**Avis délibéré de la Mission régionale
d'autorité environnementale de Bretagne sur
le projet de réalisation d'une voie de liaison entre la rocade Est
et le boulevard de Groslay à Fougères (35)**

n° MRAe 2021-009448

Illustration 4: Prévisions de limitation de vitesse sur le futur axe routier

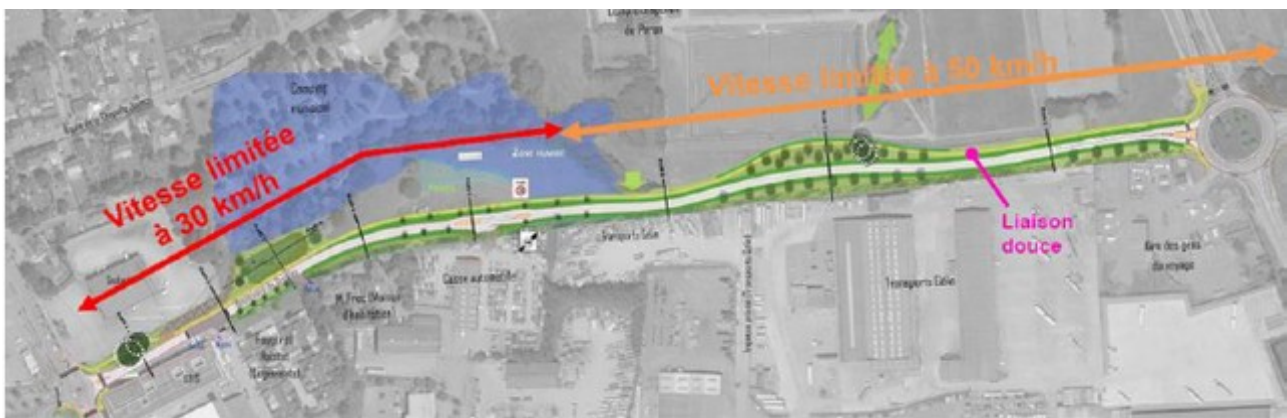
Divers accès pour les riverains au sud-ouest de l'ouvrage routier sont prévus (maison d'habitation, logements collectifs de Fougères habitat et casse automobile). La vitesse sur la partie ouest du projet, en rouge sur le schéma, sera limitée à 30 km/h afin de diminuer les risques routiers, favoriser les franchissements ou les usages alternatifs à la voiture. La vitesse, sur le reste de la voie, sera limitée à 50 km/h.

Illustration 5: enjeux en termes d'habitat d'espèces protégées sur le site et ses abords

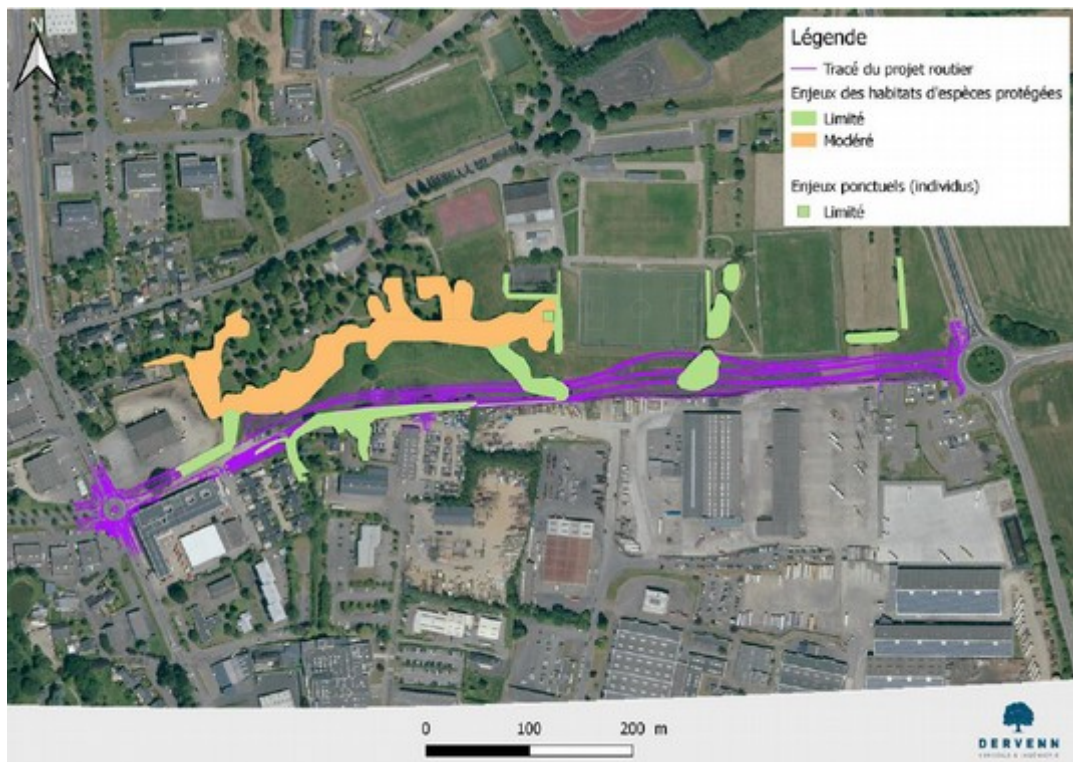
Afin de limiter les impacts sur ces espèces, la période de travaux sera adaptée. Les travaux seront proscrits pendant la période la plus sensible entre mi-mars et mi-juillet. Des précautions spécifiques seront également prises, afin d'empêcher l'intrusion des amphibiens et des reptiles sur le chantier. Le chantier sera accompagné d'un écologue afin de s'assurer la prise en compte des enjeux écologiques.

Divers habitats d'espèces seront cependant partiellement supprimés par le projet, notamment 269 mètres linéaires (ml) de haies, 79 ml de talus et un petit boisement de 660 m². Le projet prévoit en contrepartie la création de 727 ml de haies hautes et de 120 ml de haies basses sur le site, ainsi que d'un boisement de 838 m², en continuité du boisement de la ripisylve existant.

Illustration 6: zone humide impactée par le projet (emprise routière en violet)

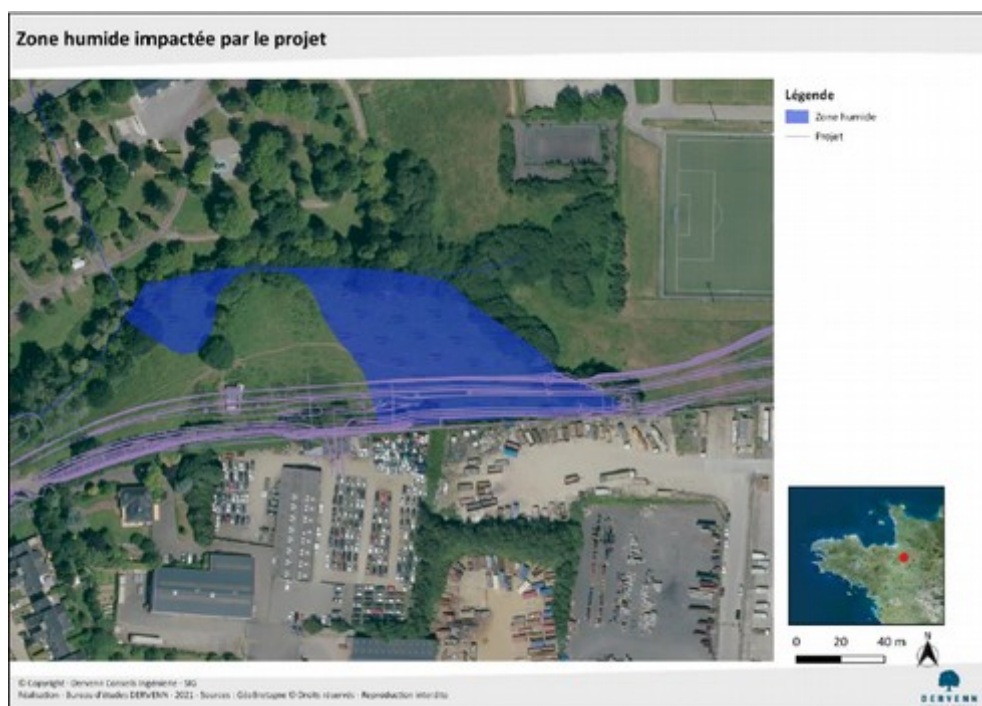
La réalisation du projet également induit la destruction d'environ 2 000 m² de zone humide, milieu spécifique à préserver.

Des mesures, localisées au sein de la même masse d'eau, sont prévues pour compenser cette destruction. Un site de 3 760 m² le long du ruisseau du Grolay, situé à environ 500 mètres au nord-ouest du projet fera l'objet d'une restauration de ses fonctionnalités de zone humide. Un tronçon de 15 mètres du ruisseau de Grolay, actuellement busé à proximité de cette zone humide, sera remis à l'air libre dans le cadre de la mise en œuvre de cette mesure.

La zone humide directement affectée par le projet sera également agrandie sur 1 700 m² et réensemencée avec un mélange pour prairie humide pour recréer un milieu similaire à celui impacté. La mare de 100 m² qui sera créée pour les amphibiens sera réalisée au sein de cette zone humide⁶.

Illustration 8: Plan d'assainissement des eaux pluviales (source dossier loi sur l'eau)

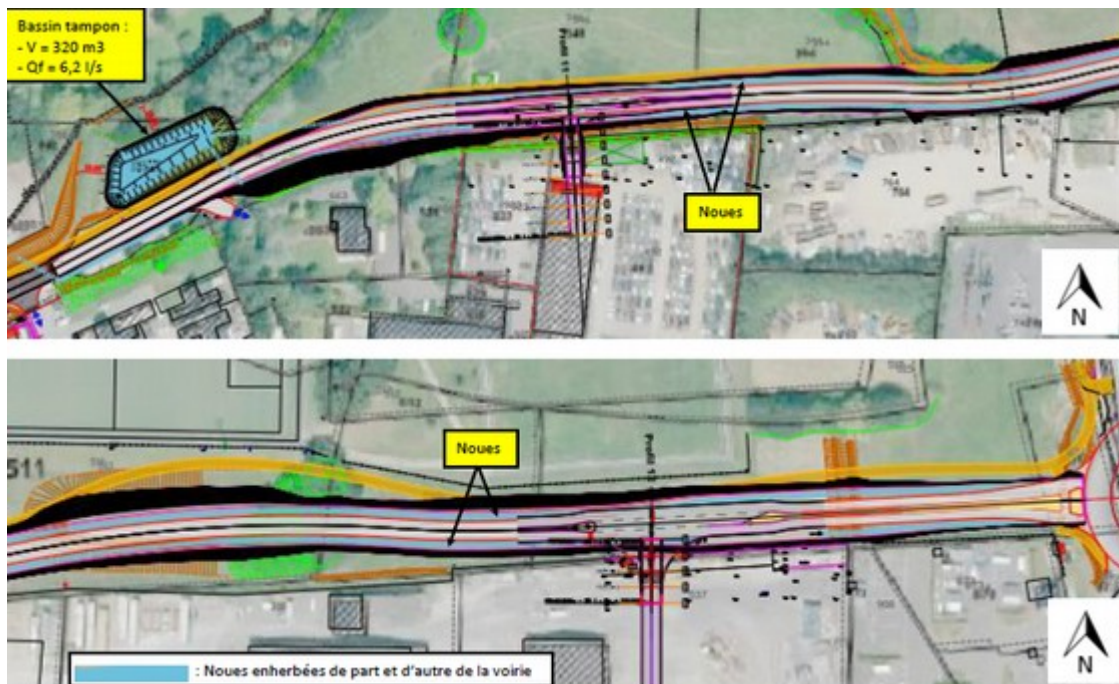
Compte tenu de l'épuration permise par les fossés végétalisés et le bassin tampon, le porteur de projet a fait le choix de ne pas mettre de séparateur à hydrocarbures en sortie de bassin.

Les mesures prévues apparaissent adaptées et proportionnées pour prévenir les dégradations du milieu aquatique récepteur en situation normale de fonctionnement. Il serait cependant nécessaire de justifier plus en détail le caractère suffisant des dispositifs de gestion des eaux pluviales en cas d'événement exceptionnel (accidents poids-lourds notamment...) et de prévoir un suivi de la qualité des eaux du ruisseau de la lande du bas, dans la zone du rejet des eaux pluviales, en complément des suivis déjà prévus pour la zone humide.
